1. Podstawa opracowania

Opinię wykonano na podstawie umowy nr 1/D/2017 z dnia 21.03.2017 zawartej pomiędzy autorem niniejszej opinii i Miejskim Zakładem Komunalnym w Kazimierzu Dolnym Sp. z o.o. ul. Filtrowa 8.

W związku z zastrzeżeniami Zamawiającego do pracy sitopiaskownika oraz osadnika Imhoffa po rozbudowie i modernizacji oczyszczalni w Bochofnicy, do której są odprowadzane ścieki z Kazimierza Dolnego i braku skutecznej poprawy funkcjonowania tych obiektów przez Wykonawcę inwestycji, Miejski Zakład Komunalny w Kazimierzu Dolnym zlecił wykonanie opinii technicznej dla oceny poprawności przyjętych rozwiązań technicznych, w powiązaniu z warunkami określonymi w dokumentach przetargowych i zasadami wiedzy technicznej. Celem opinii jest wykazanie zgodności lub niezgodności w zakresie dotyczącym części mechanicznej oczyszczalni z Programem Funkcjonalno Użytkowym (PFU), danymi uzupełniającymi zawartymi w opisie przedmiotu zamówienia, danymi uzyskanymi przez wykonawcę na etapie wykonywania dokumentacji oraz zasadami wiedzy technicznej. Zakres opinii ogranicza się do części mechanicznej oczyszczalni tj. Budynku bloku oczyszczania mechanicznego ob. 19, Zbiornika buforowo-uśredniającego

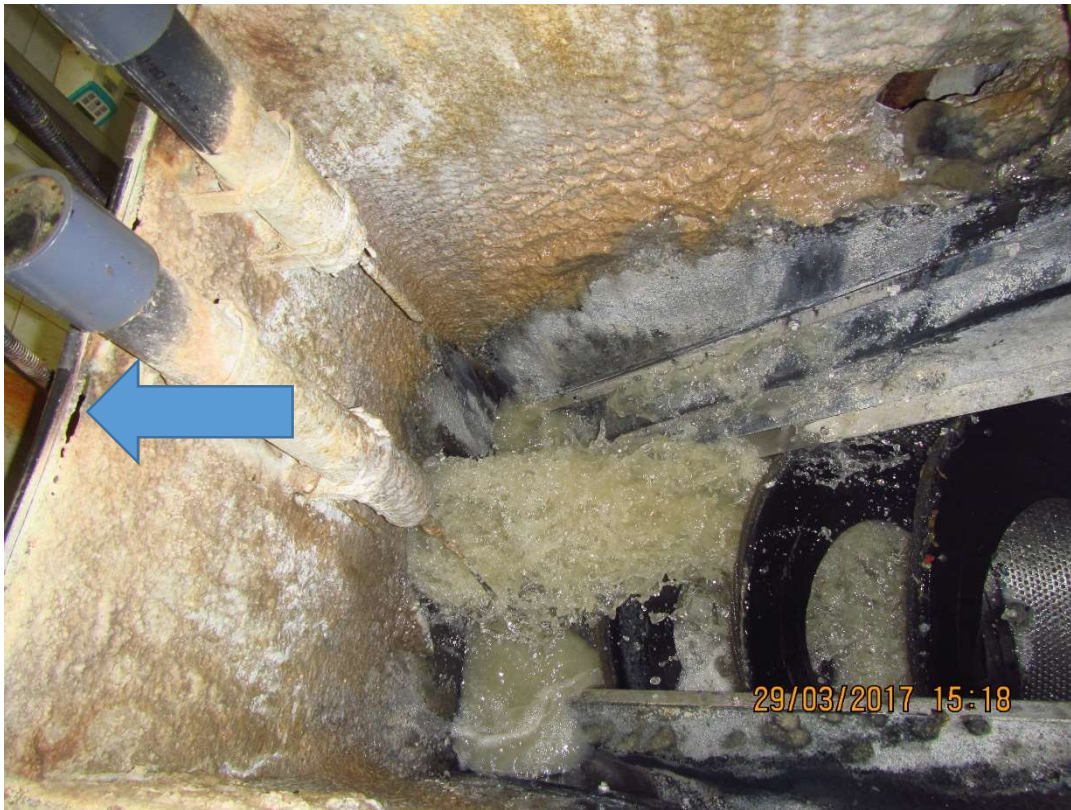
- średnica otworu sita 6,0 mm
- średnica sita 500 mm
- średnica rury wlotowej DN200 mm
- średnica rury wylotowej DN300 mm
- długość całkowita L = 8300 mm
- szerokość całkowita B = 1300 mm
- wysokość H = 3700 mm
- długość komory przepływowej L1 = 6900 mm
- szerokość części przepływowej B1 = 980 mm
- głębokość całkowita części przepływowej ok 1350 mm
- głębokość czynna ok. 1100 mm
- objętość części przepływowej – ok. 6,7 m³
- obciążenie hydrauliczne dla przepływu 50 l/s - 26,6 m/h
- czas zatrzymania dla przepływu 50 l/s – 2,2 min

- przenośnik skratek z ich przemywaniem i prasowaniem połączony z otwartą rynną zrzutową,
- zgarniacz śrubowy piasku – denny,
- przenośnik śrubowy piasku w komorze piaskownika - skośny z przemywaniem piasku i otwartą rynną zrzutową,
- ręczna zastawka na wylocie do regulacji poziomu w komorze piaskownika,
- kołowa przegroda na wylocie z rynną tłuszczu, z przenośnikiem ślimakowym i przewodem zrzutowym z rury PVC,
- szczotkowy nagarniacz tłuszczu do rynny tłuszczu,
- 2 kontenery 120 l do skratek i piasku
- 2 taczki: do tłuszczu i piasku
- brak zgarniacza tłuszczu
- brak pompy tłuszczu
